DĖL PIRKIMO DOKUMENTŲ PAAIŠKINIMO IR PATIKSLINIMO_6

Akcinė bendrovė „Via Lietuva“ (toliau – perkančioji organizacija) vykdo viešojo pirkimo „*Valstybinės reikšmės krašto kelio Nr. 173 Molėtai–Pabradė ruožo nuo 27,054 km iki 35,123 km rekonstravimas*“ (Pirkimo ID 5940653), atliekamo atviro konkurso būdu, procedūras ir, atsakydama į tiekėjų klausimus*, teikia pirkimo dokumentų paaiškinimus/patikslinimus.

Paviljono su šiukšliadėžė pavyzdys (galimas ir panašus analogas):

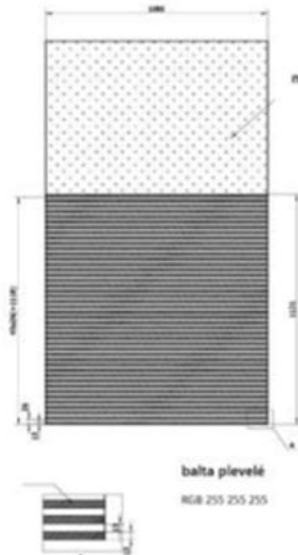
„DĖL PIRKIMO DOKUMENTŲ PAAIŠKINIMO IR PATIKSLINIMO_2“. 8 klausimo atsakymas. Prašome pateikti šiukšliadėžės nuotrauką.

Teikiame rekonstruotame krašto kelio Nr. 173 „Molėtai–Pabradė“ ruože nuo 17,925 iki 23,074 km įrengtų šiukšliadėžių ir paviljonų nuotraukas:

Informuojame, kad tiekėjai pasiūlymuose gali numatyti analogiškus gaminius. Teikiame patikslintą techninio darbo projekto susisiekimo dalies techninių specifikacijų 11.1 papunktį „Autobusų sustojimo aikštelės“:

Autobusų sustojimo aikštelėse turi būti įrengtas suoliukas, šiukšliadėžė, paviljonas bei atitinkamas kelio ženklas.

- Pagrindiniai paviljonų matmenys: aukštis – ne mažiau kaip 2400 mm, plotis (neįskaitant stogo konstrukcijos) – ne mažiau kaip 1300 mm, bet ne daugiau 1500 mm, bendras plotis (įskaitant stogo konstrukciją) – ne daugiau kaip 2000 mm, ilgis (neįskaitant stogo konstrukcijos) – ne mažiau kaip 3500 mm;

- Medžiagos – šiuolaikiškos, parinktos teikiant prioritetą antivandalinėms savybėms ir funkcijai. Visiškai skaidri paviljonų apdailos medžiaga kelia pavojų paukščiams, todėl būtina naudoti tonuotą skaidriąją medžiagą arba padengti skaidrią medžiagą matinių juostų ar taškų raštu.

- Paviljono konstrukcinis dizainas turi būti suprojektuotas taip, kad užtikrintų keleivių apsaugą nuo nepalankių oro sąlygų (kritulių, vėjo, saulėkaitos ir kt.);

- Suoliukas – vientisas, ne trumpesnis kaip 2000 mm ilgio. Sėdimoji dalis iš impregnuotos klijuotos arba vientisos dažytos medienos (kietmedžio) arba cinkuoto (LST EN ISO 1461 ar lygiavertį) ir / arba milteliniu būdu dažyto (pagal LST EN ISO 2808 arba lygiavertį) metalo arba paviljono spalvos plastiko. Suoliukas tvirtinamas prie paviljono rėmo, be kojų. Suoliukas turi išlaikyti ne mažesnę kaip 100 kg svorį į 400 mm ilgį (pvz. 2000 mm ilgio

suoliukas turi išlaikyti ne mažesnę kaip 500 kg svorį). Kai suoliukas įrengiamas poilsio aikštelėje, jis turi būti su kojomis ir įbetonuojamas į žemę;

- Rėmas – iš cinkuotų (pagal LST EN ISO 1461 arba lygiavertį) ir / arba miltelinio būdu dažytų (pagal LST EN ISO 2808 arba lygiavertį) metalo profilių. Susidedantis iš trijų dalių: 2 šoninių ir 1 galinės dalies. Į rėmą montuojama ne mažiau kaip 10 mm storio skaidri, neigiamam aplinkos poveikiui ir smūgiams atspari, medžiaga (išskyrus polikarbonatą);

- Stogas – gaubtinis, iš cinkuoto (pagal LST EN ISO 1461 arba lygiavertį) ir / arba miltelinio būdu dažyto (pagal LST EN ISO 2808 arba lygiavertį) metalo konstrukcijų rėmo, dengto neigiamam aplinkos poveikiui atsparia, skaidria, tonuota medžiaga (išskyrus polikarbonatą) arba cinkuota (LST EN ISO 1461 arba lygiavertio) ir / arba miltelinio būdu dažyta (pagal LST EN ISO 2808 arba lygiavertį) skarda. Siekiant apsaugoti keleivius nuo vandens kritimo, stogo priekinėje ir galinėje dalyse turi būti sumontuoti cinkuoti (pagal LST EN ISO 1461 arba lygiavertį) ir / arba miltelinio būdu dažyti (pagal LST EN ISO 2808 arba lygiavertį) metaliniai vandens nuvedimo latakai į vieną ar abu paviljono galus;

- Visiems dažomiems paviršiams naudojama spalva – RAL 8016.
- Paviljonuose privalo būti įrengta apsauga paukščiams nuo atsitrengimo ir susižalojimo.
